AVIS d'HYDROGEOLOGUE AGREE

**relatif
à la
Définition des Périmètres de Protection
du
Puits de CHENÔVE**

Philippe JACQUEMIN
Dr.en Géologie Appliquée

avril 2006

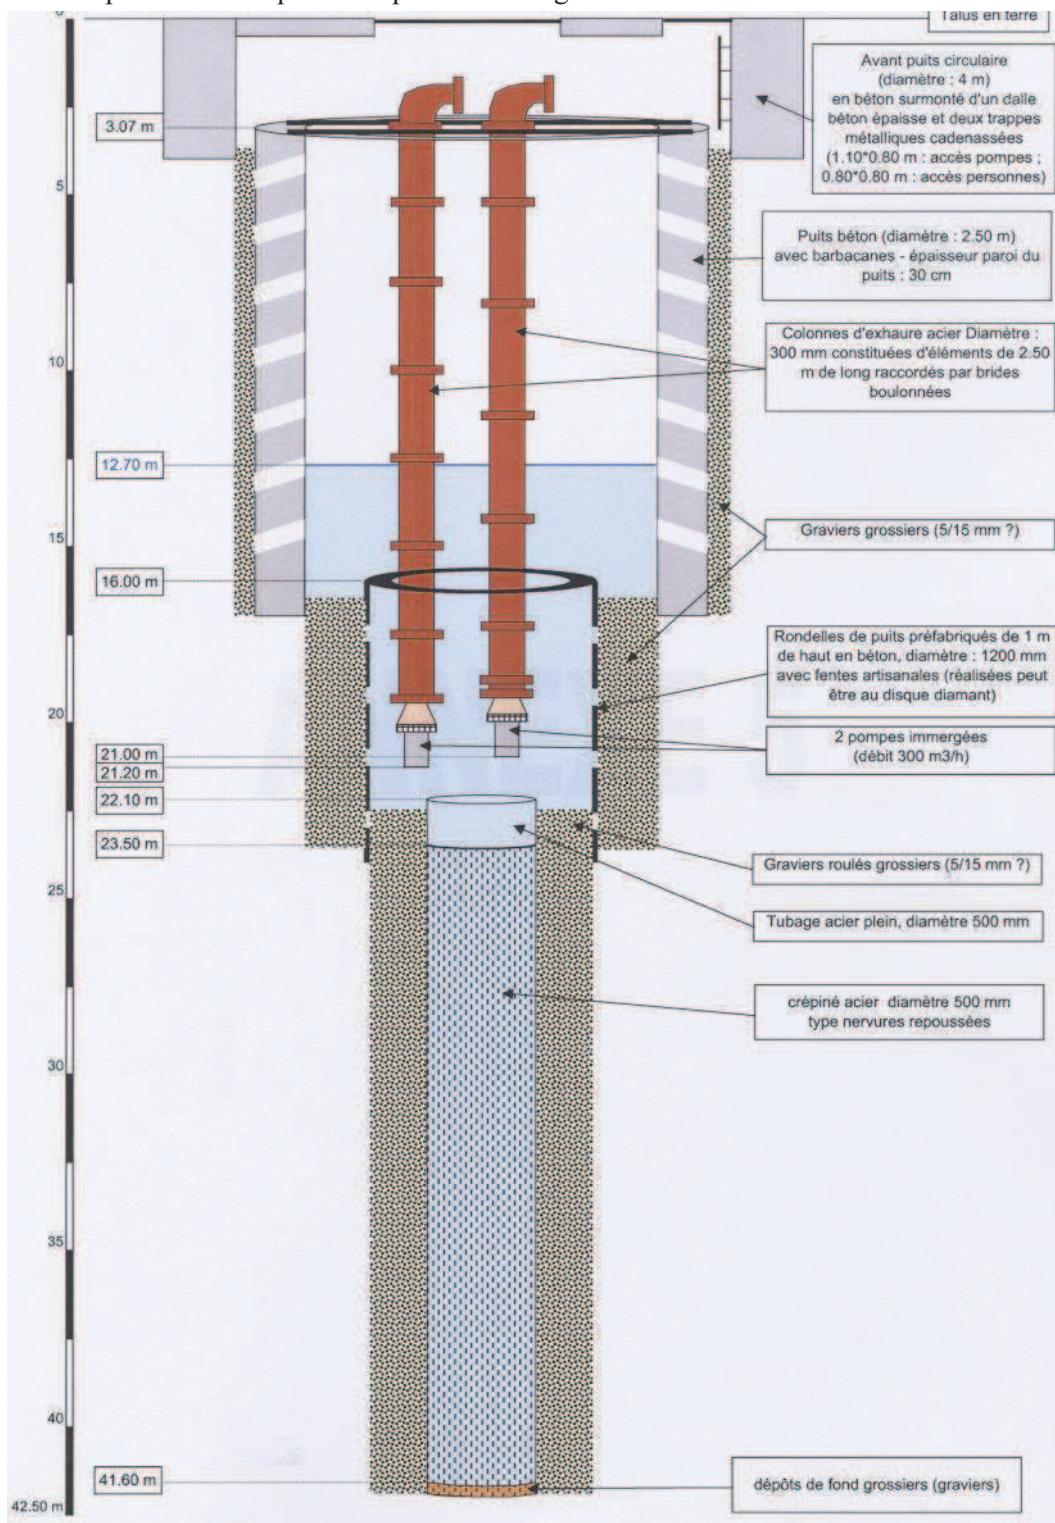
1/L'Expertise du Puits : Les investigations conduites par le SMD en 2004 (inspection vidéo, diagraphie gamma-ray, diamétrage, micromoulinet, brossage mécanique) ont amené à préciser la coupe technique de l'ouvrage.

L'essai au micromoulinet (à 300 m³/h) confirme que les arrivées d'eau principales (75%) se situent entre 13 et 22 m, donc dans la nappe superficielle (au delà de 32 m le puits ne fournit que 6% du débit).

L'inspection vidéo a montré la propreté de la partie bétonnée et l'encroûtement (dépôts ferrugineux et carbonatés) de la crépine.

En résumé, le puits de CHENÔVE est susceptible de capter les eaux issues de 3 horizons distincts. Le micromoulinet montre que l'essentiel de la production

provient de la nappe superficielle et que la nappe profonde participe pour moins 10% au débit prélevé.

Sur l'expertise du puits : les résultats de la diagraphie au gamma-ray ne sont pas présentés. Ils permettraient de confirmer la position et l'épaisseur d'éventuels niveaux argileux entre les tranches aquifères mises en évidence par le test au micromoulinet.

En se reportant à la seule coupe connue, celle du piézomètre réalisé en 1992 et représentée dans le précédent avis (voir annexe 3), on retient que l'ouvrage est susceptible de recueillir les eaux s'écoulant en surface (à moins de 5,50 m de profondeur). La ressource principale serait contenue dans les graviers situés entre -9 et -18 m (75% du débit) et accessoirement entre -24 et -40 m (6% en dessous de 32 m).

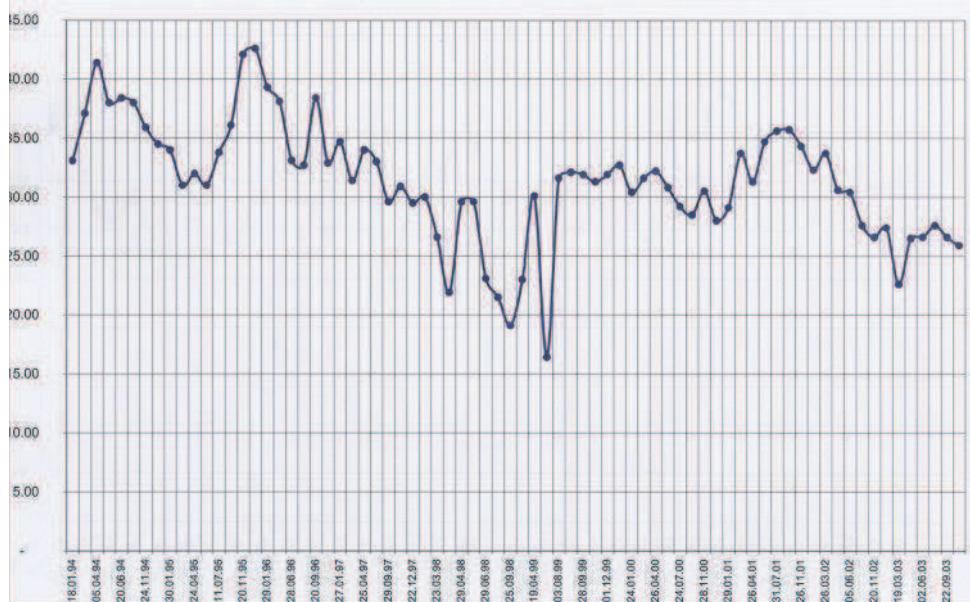
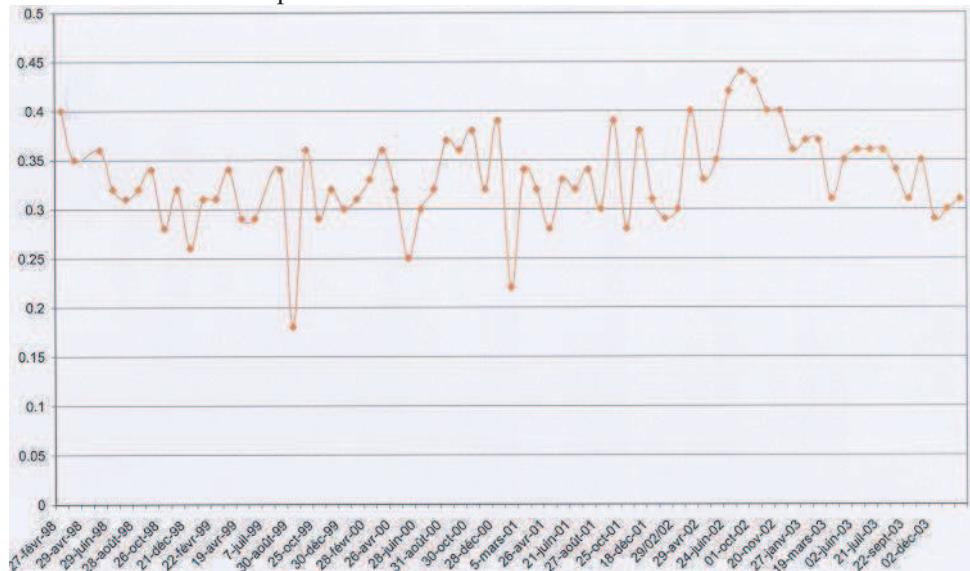
3/La Qualité de la Ressource : Les teneurs en nitrates comprises entre 16 et 43 mg/l montrent une évolution à la baisse engagée depuis 2002.

Les teneurs en pesticides totaux varient entre 0,17 et 0,44 µg/l et montrent également une tendance à la baisse depuis 2002.

Des similitudes existent dans la variation des deux courbes. Dans le détail, la concentration en déséthylatrazine est systématiquement supérieure à la norme (0,10 µg/l). L'atrazine et la simazine sont également constamment présentes et épisodiquement la terbutylazine et la déséthylterbutylazine

Sur la qualité de la ressource : la ressource présente des teneurs significatives en pesticides. Une tendance à la baisse est sensible pour les pesticides totaux, mais la déséthylatrazine reste à une moyenne de 0,15 µg/l. La bâche de 1.000 m³ située sous la station de pompage du puits de CHENÔVE est exploitée en refoulement vers les réservoirs au débit de 360 m³/h (4 pompes de 90 m³/h). Dans la bâche, sont mélangés, par heure : 60 m³ extraits du puits (30 m³ traités + 30 m³ non traités) et 30 m³ provenant de la Ville de DIJON. Ce volume ne représente que la moitié des besoins de CHENÔVE qui doivent être compensés par l'usine de MARSANNAY-la-CÔTE désormais opérationnelle. La teneur en pesticides des eaux de mélange n'est pas précisée mais l'eau de DIJON paraît exempte ainsi que celle de MARSANNAY après traitement.

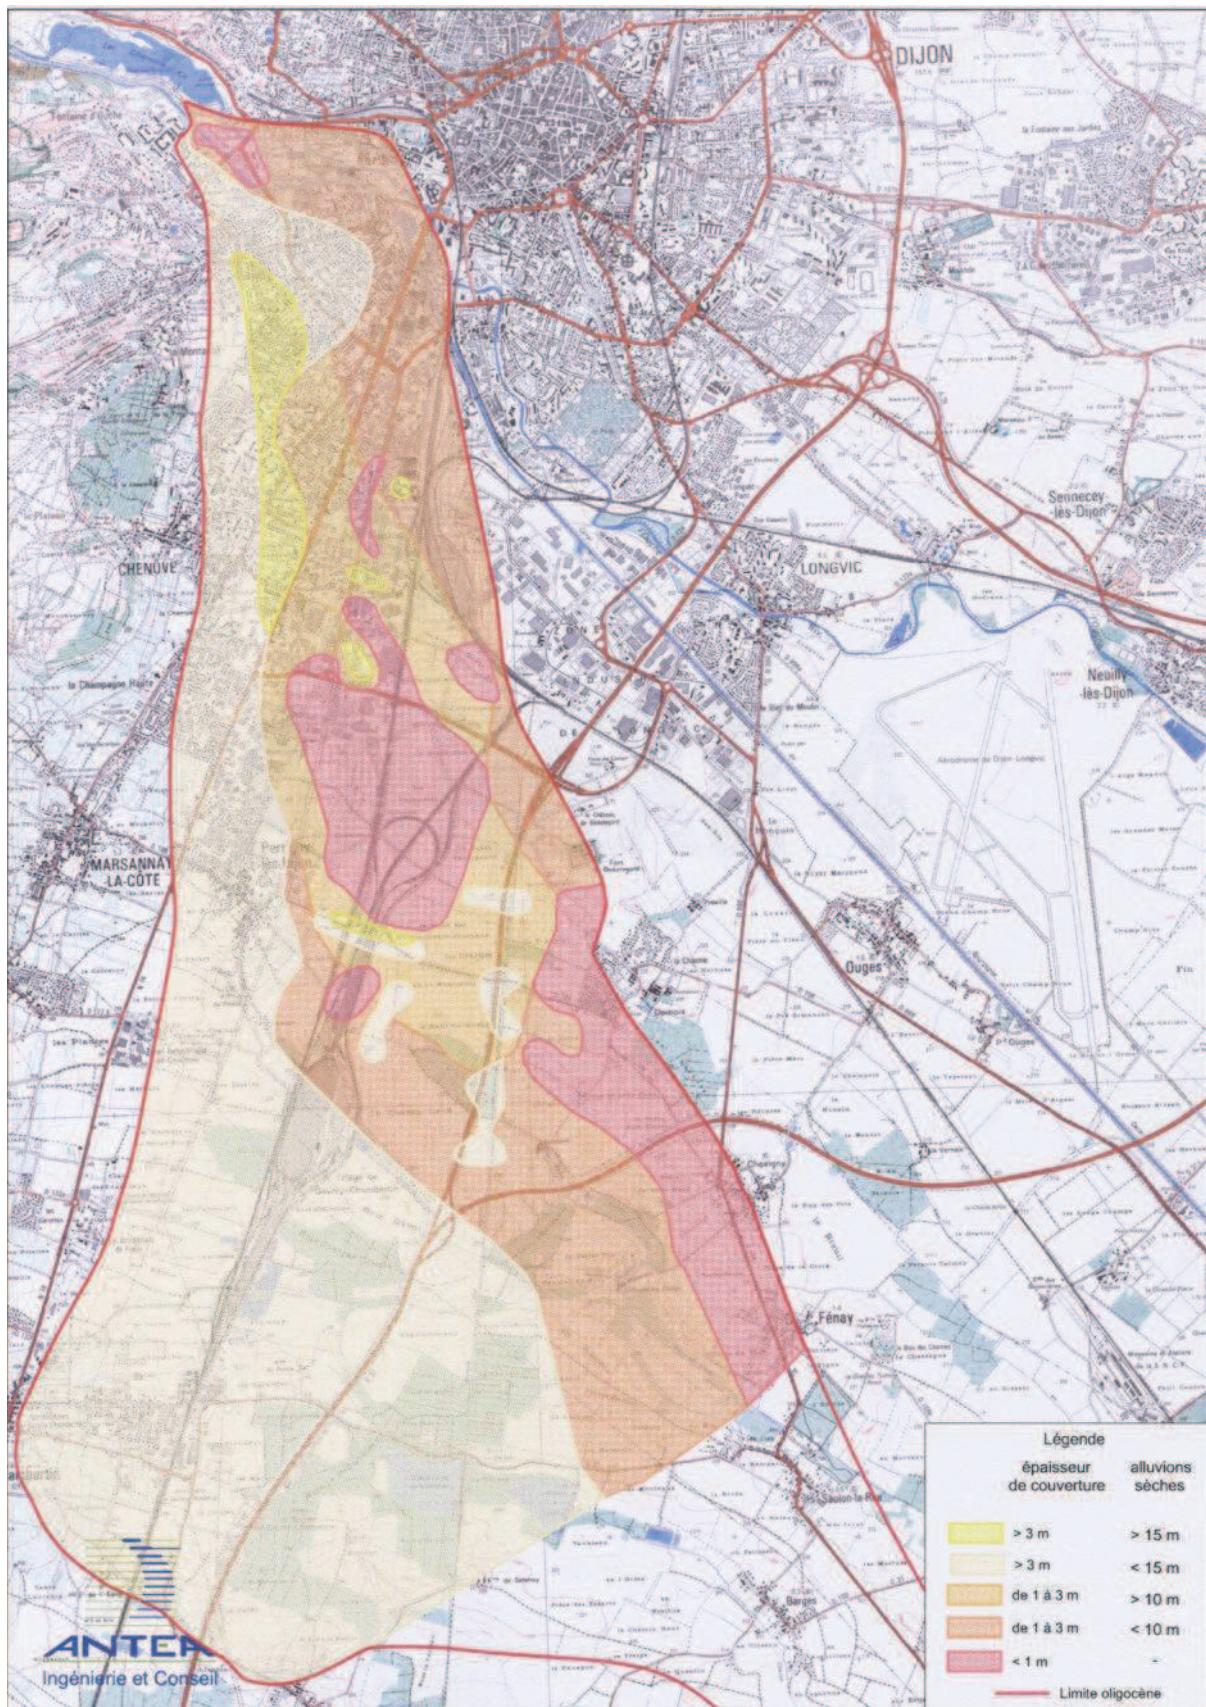
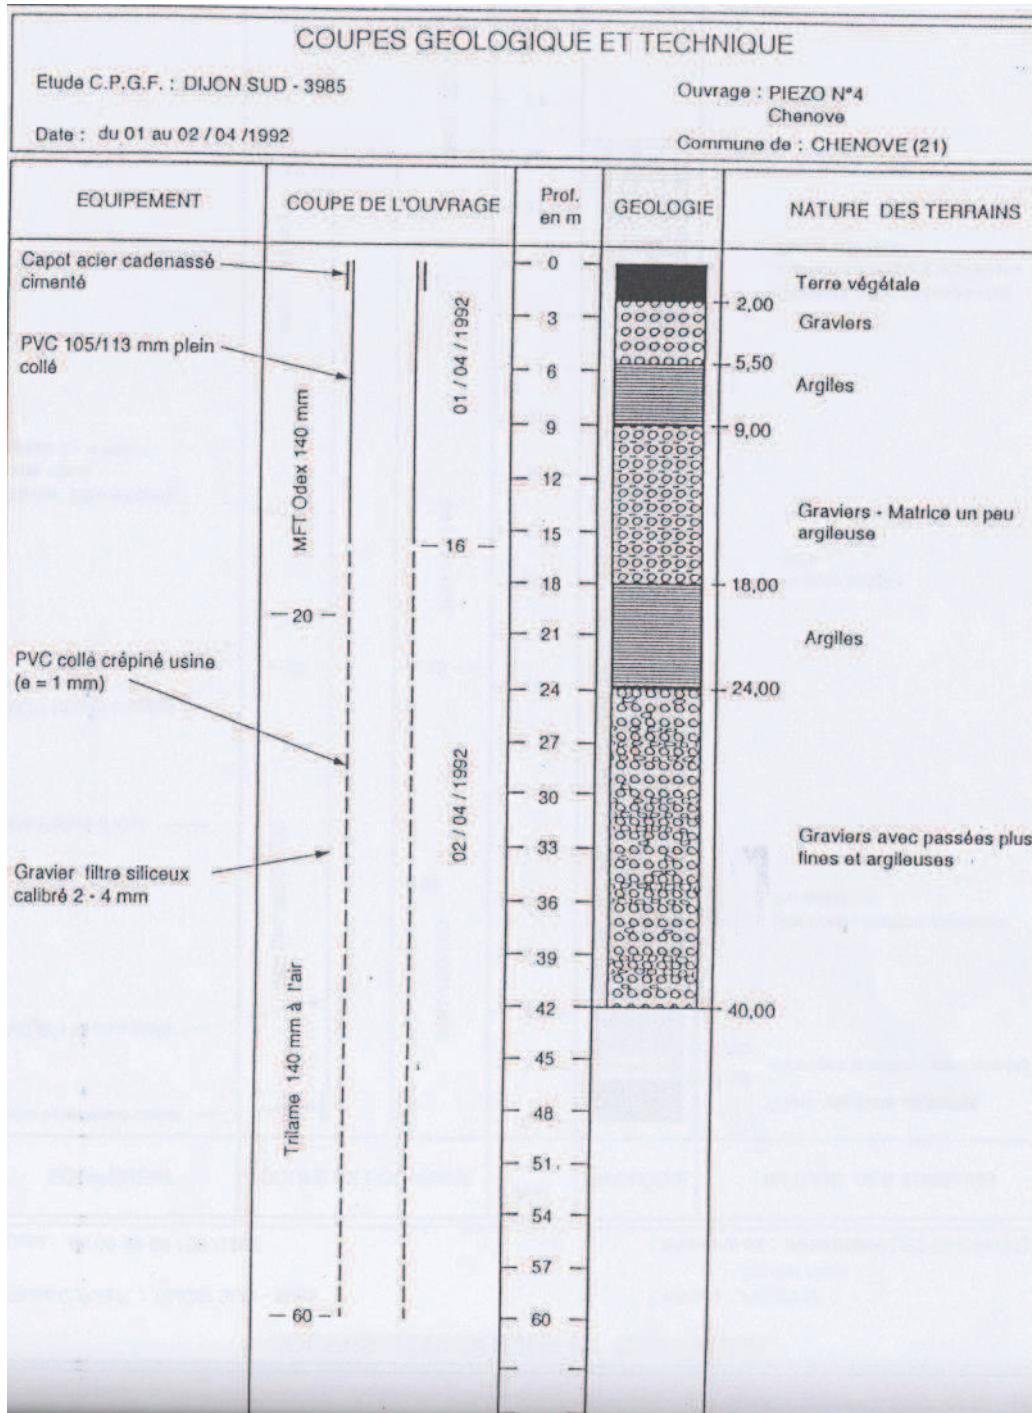
La Zone de Protection Rapprochée : La zone que nous proposons correspond à un rectangle, avec un axe parallèle au sens d'écoulement de l'aquifère, dont les dimensions sont de 500 m en amont du puits et 100 m en aval et latéralement.

La Zone de Protection Eloignée : La proposition augmente le périmètre de protection rapprochée de 200 m en amont et de 100 m dans les autres directions.

L'inventaire des puits, sondages est à actualiser et se poursuivre par un plan de neutralisation à valider par l'autorité sanitaire. Tous nouveaux travaux de prospection, de terrassement...sont à enregistrer dans le cadre d'une base de données dédiée. Les travaux seront soumis à l'accord de l'autorité sanitaire, dès lors qu'ils intéresseront une profondeur supérieure à 7 m (en référence au positionnement du niveau argileux reconnus dans le Pz1 dont la coupe est reproduite en annexe 3).

Les stockages de matériaux dangereux susceptibles d'altérer la qualité des eaux souterraines sont à recenser précisément. Des mesures de protection particulières sont à mettre en place dans un délai très court à chaque fois que le stockage ne pourra pas être supprimé définitivement.

Il n'y a pas d'interdiction à imposer dans les limites proposées pour le périmètre de protection éloignée. Les activités visées dans les limites du périmètre de protection rapprochée sont à reprendre. L'inventaire des puits et sondage ne sera pas nécessairement suivi d'une neutralisation. La démarche sera engagée lorsque le risque apparaîtra important à l'autorité sanitaire. Les travaux et les stockages seront simplement déclarés.
